Couvray Nord Canal

Exutoire principal  
du marais aval  
- vue en plan -

AB2CVE (Association du Bourg de Coupvray Cadre de vie Environnement)

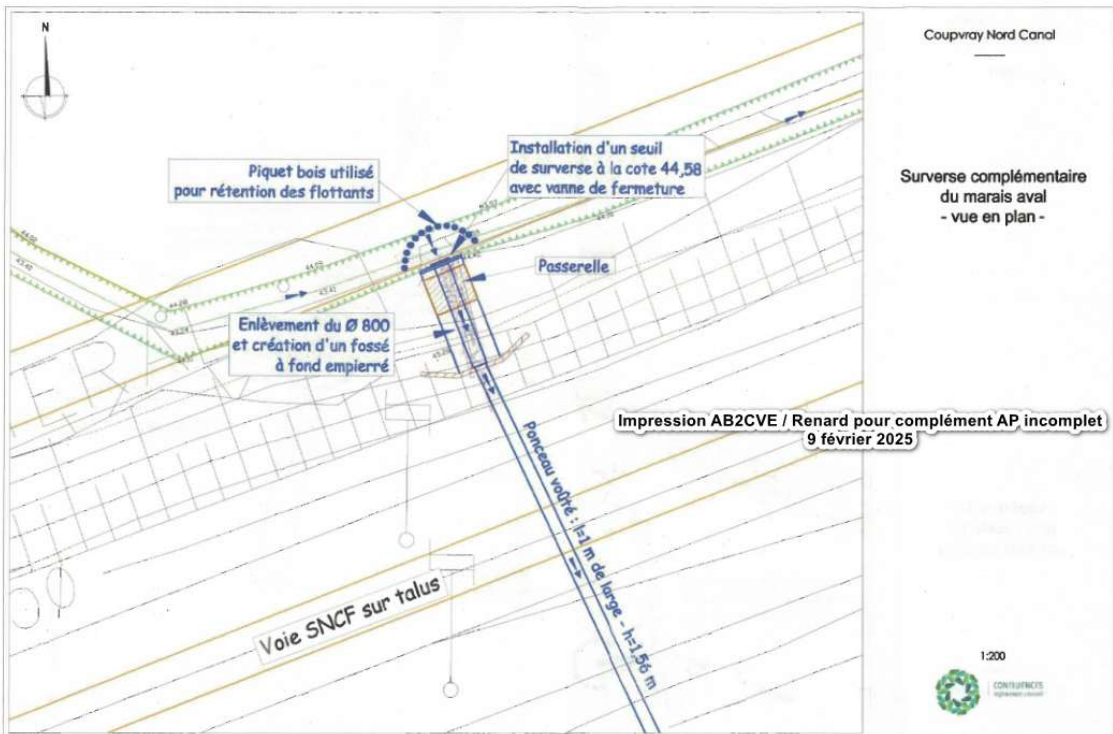
Nous affirmons qu'il n'y a pas d'Urgence pour ce qu'y est du ru puisque arrêté au sud canal par les bep26B et bep27.

Que la zone humide dit « bassin Amont » à l'ouest SNCF s'infiltré dans la nappe et sera artificiellement noyé si la vanne n'en permet pas l'étalement.

Que la zone humide à l'est (derrière le parking d'Esbly) est en surcharge car l'évacuation à travers le parking est bouchée, que la traversée du talus SNCF non entretenu, que les canalisations à travers Esbly sont de diamètre trop faible et en partie obstruées par les laitances de béton depuis diverses constructions rue Léo Lagrange, on le voit parfaitement au fond de l'impasse Jules Lopard.

La seule vraie URGENCE c'est de dégager les écoulements de ce coté..
